福島第一原子力発電所 特定原子力施設に係る実施計画変更比較表（第Ⅱ章 2.5 汚染水処理設備等）

変 更 前	変 更 後	変 更 理 由																										
<p>2.5 汚染水処理設備等 2.5.1 基本設計</p> <p>(中略)</p> <p>2.5.1.5 主要な機器 2.5.1.5.1 汚染水処理設備、貯留設備（タンク等）及び関連設備（移送配管、移送ポンプ等）</p> <p>(中略)</p> <p>(4) 淡水化装置（逆浸透膜装置、蒸発濃縮装置） 淡水化装置は、滞留水を原子炉注水に再使用するため、滞留水に含まれる塩分を除去することを目的に、逆浸透膜装置、蒸発濃縮装置で構成する。 逆浸透膜装置は、5系列6台で構成し、水を通しイオンや塩類などの不純物は透過しない逆浸透膜の性質を利用して滞留水に含まれる塩分を除去し、処理済水と塩分が濃縮された廃水に分離する。また、蛇腹ハウスやテントハウス内に設置している逆浸透膜装置は、逆浸透膜を通さずに滞留水を濃縮廃水側へ送水する機能も有する。蒸発濃縮装置は3系列8台で構成し、逆浸透膜装置により塩分が濃縮された廃水を蒸気により蒸発濃縮（蒸留）する設備であるが、平成28年1月現在運用を停止している。また、各装置は装置の処理能力を確認するための試料を採取できる設備とする。 なお、<u>逆浸透膜装置のうち4号機タービン建屋2階に設置する逆浸透膜装置（以下、「建屋内RO」という。）</u>及びこれに付帯する機器を建屋内RO循環設備という。 淡水化装置は、複数の装置及び系統により多重性及び多様性を確保する。</p> <p>(中略)</p> <p>2.5.2 基本仕様 2.5.2.1 主要仕様 2.5.2.1.1 汚染水処理設備、貯留設備（タンク等）及び関連設備（移送配管、移送ポンプ等）</p> <p>(中略)</p> <p>(23) <u>濃縮処理水移送ポンプ（完成品）</u></p> <table border="1" data-bbox="178 1365 682 1470"> <tr><td>台数</td><td>2</td></tr> <tr><td>容量</td><td>50m³/h（1台あたり）</td></tr> <tr><td>揚程</td><td>75m</td></tr> </table> <p>(中略)</p> <p>(35) RO処理水貯槽 ※¹</p> <table border="1" data-bbox="178 1596 682 1774"> <tr><td>合計容量（公称）</td><td>14,000m³</td></tr> <tr><td>基数</td><td>14基</td></tr> <tr><td>容量（単基）</td><td>1,000 m³ 以上／基

雨水処理設備等概略配置図 (全体)

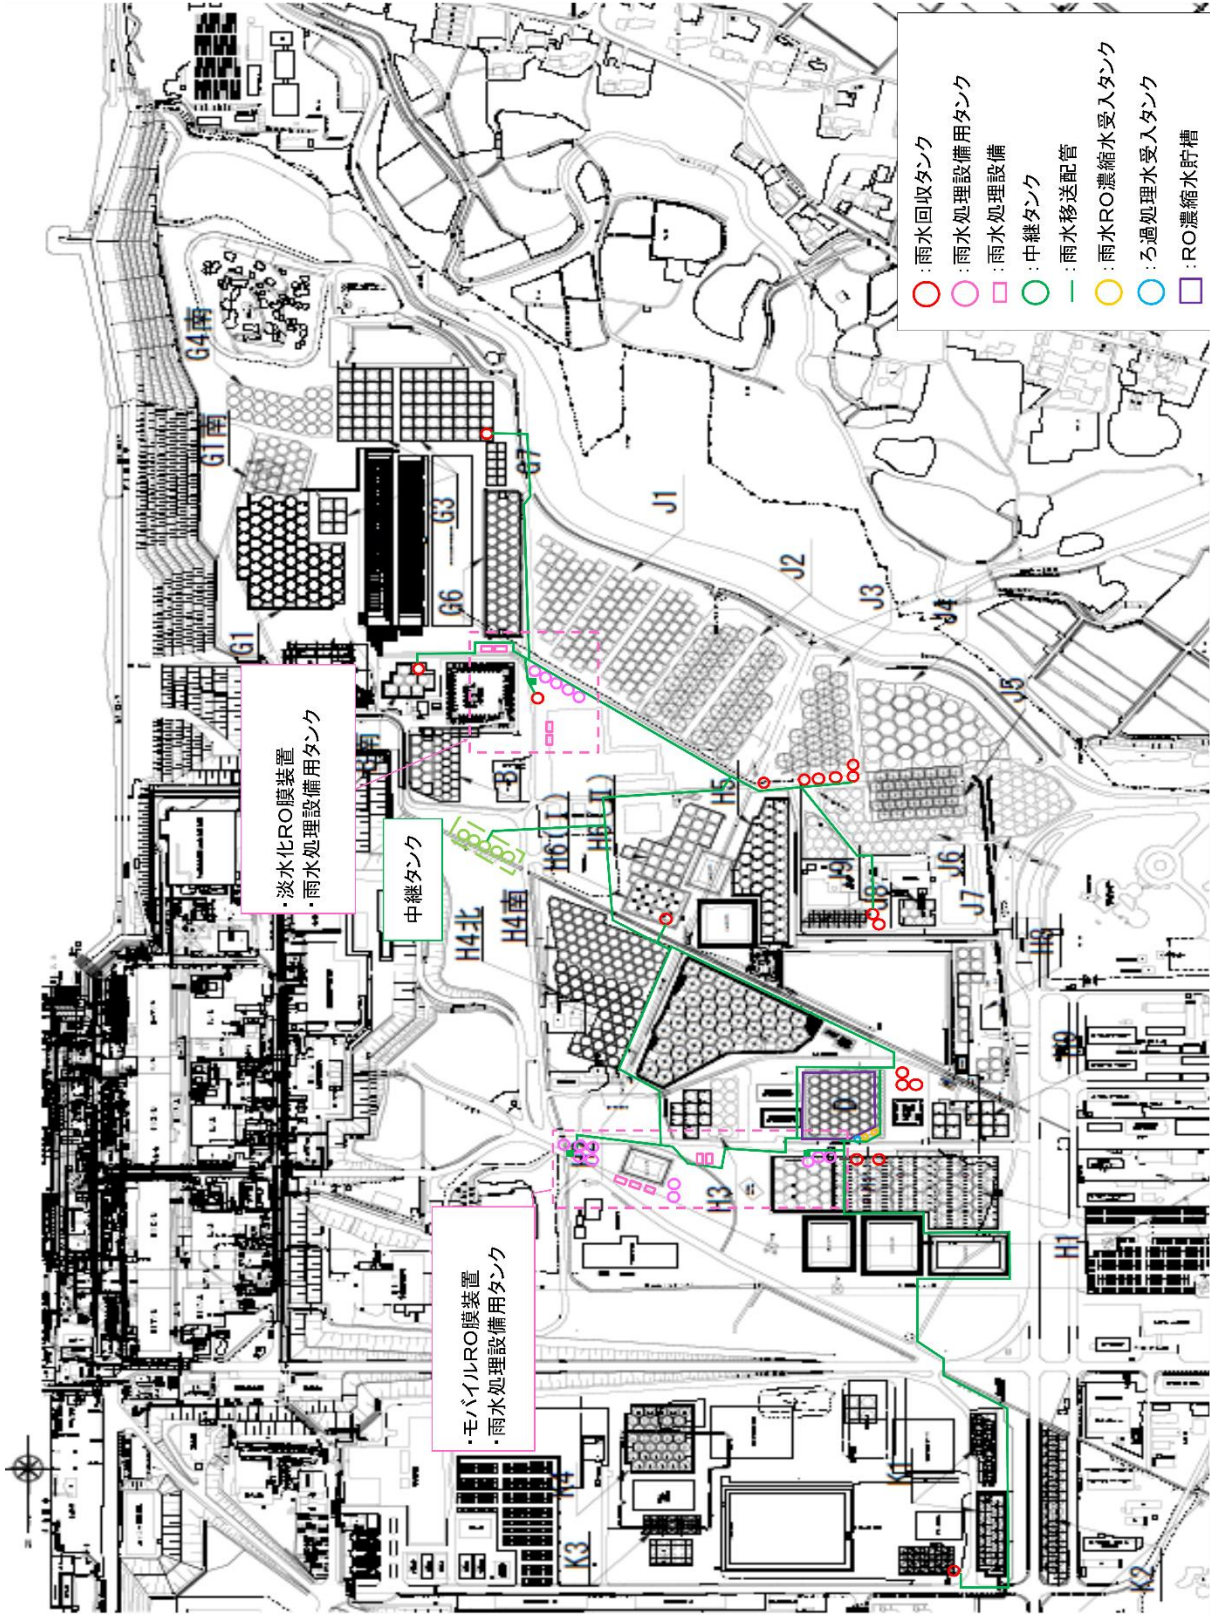
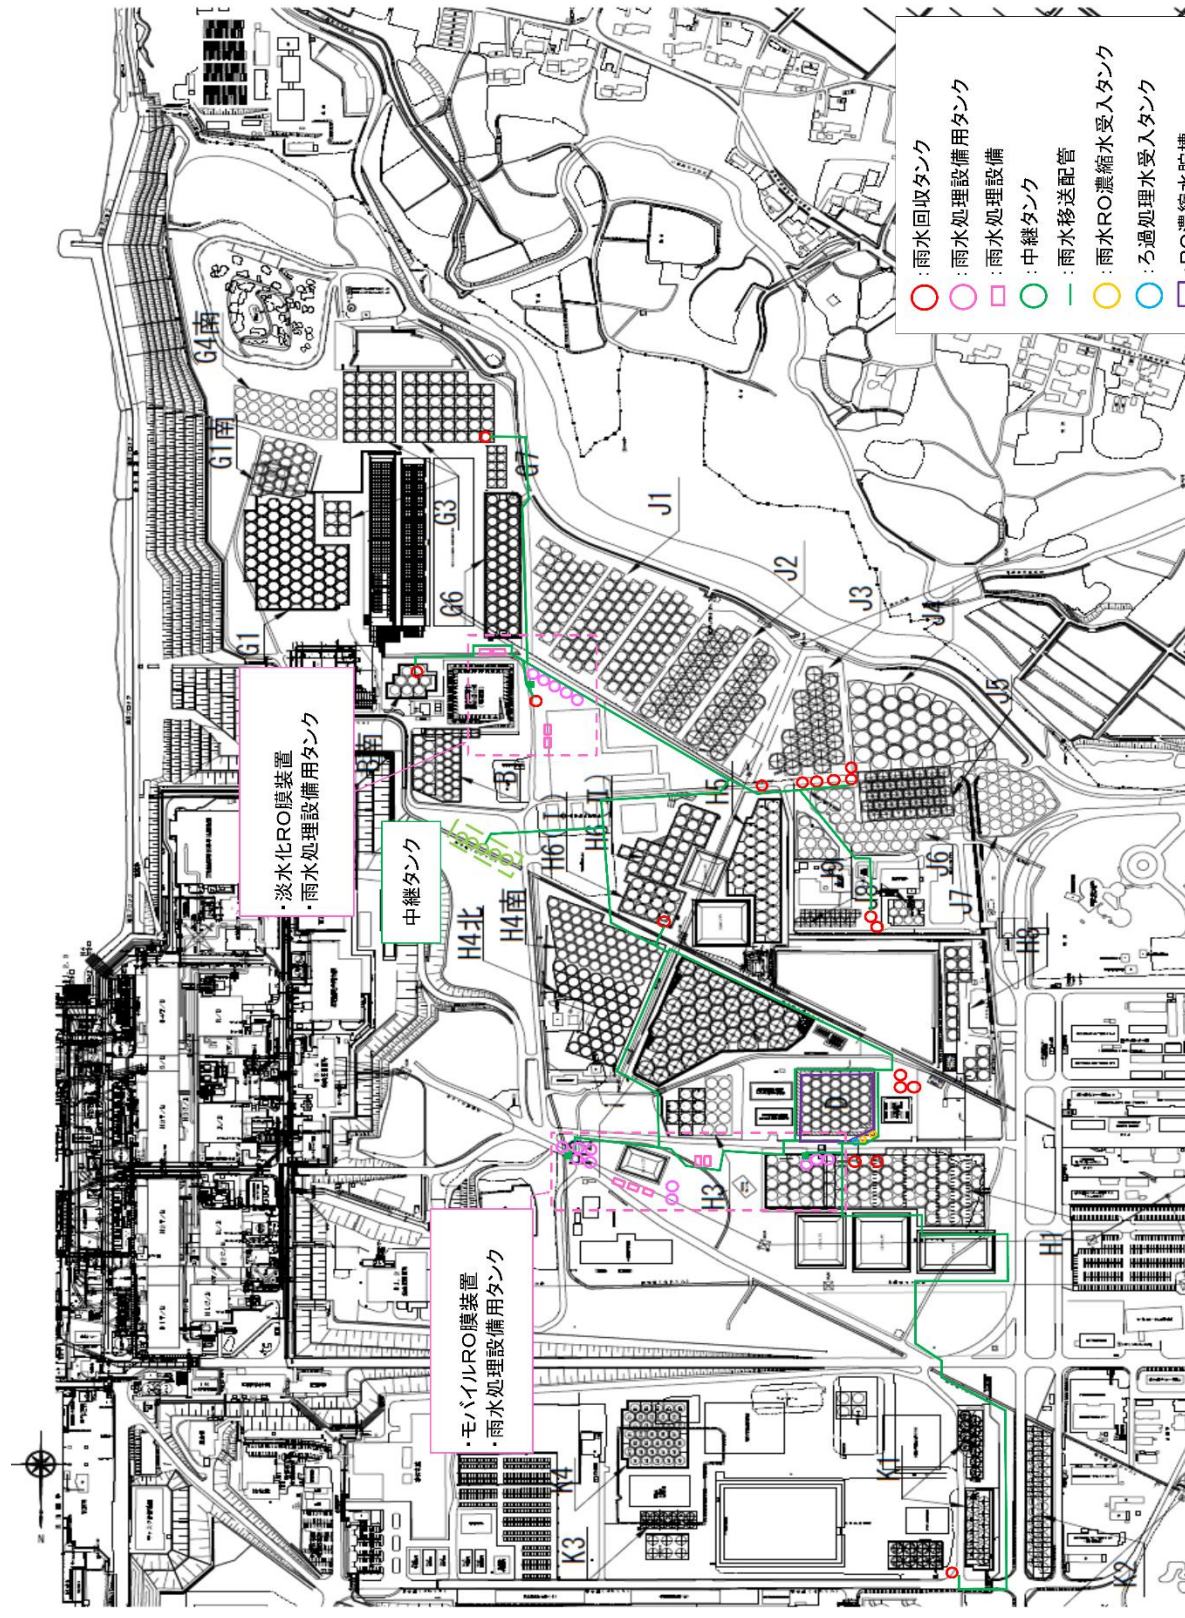
H9, H9西エリア
タンク撤去に伴う記
載の変更

図2 雨水移送ラインの設置範囲図

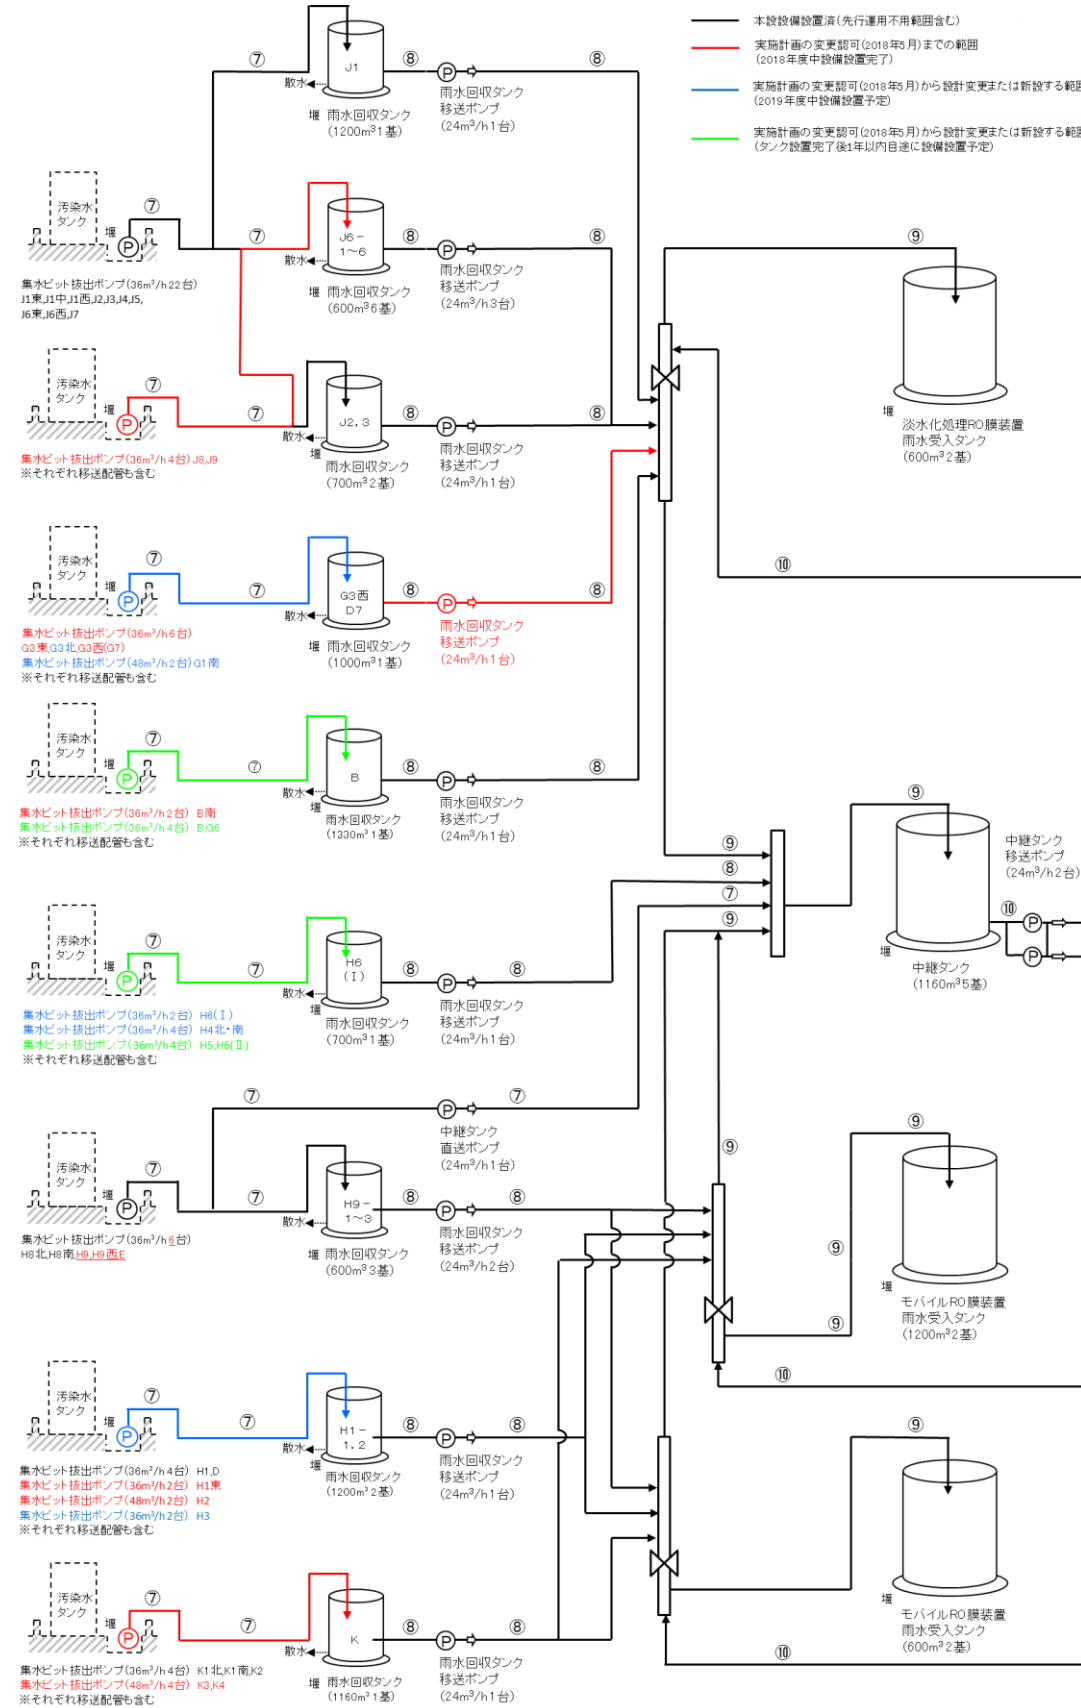
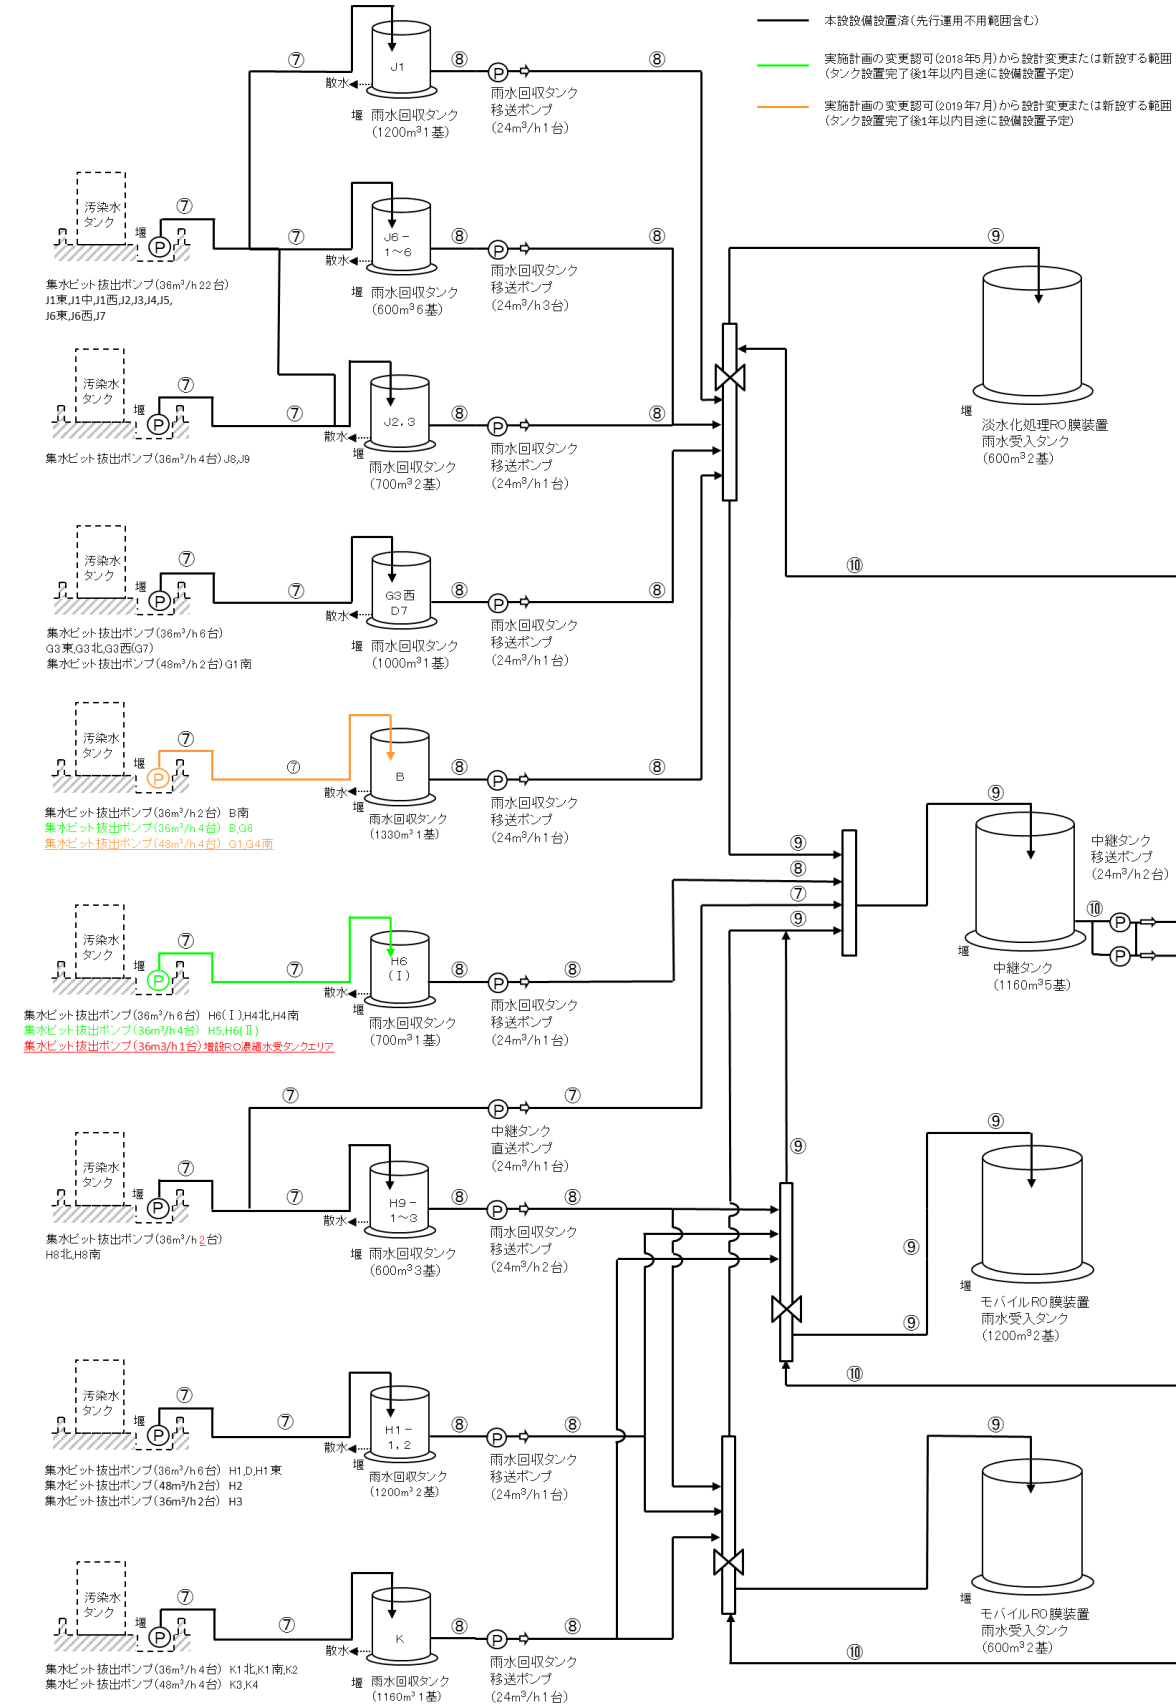
増設RO濃縮水受タンク堰設置, H9, H9西エリアタンク撤去, G1, G4南エリアへの設備新設, Eエリア設備撤去及び使用前検査終了に伴う記載の変更、適正化
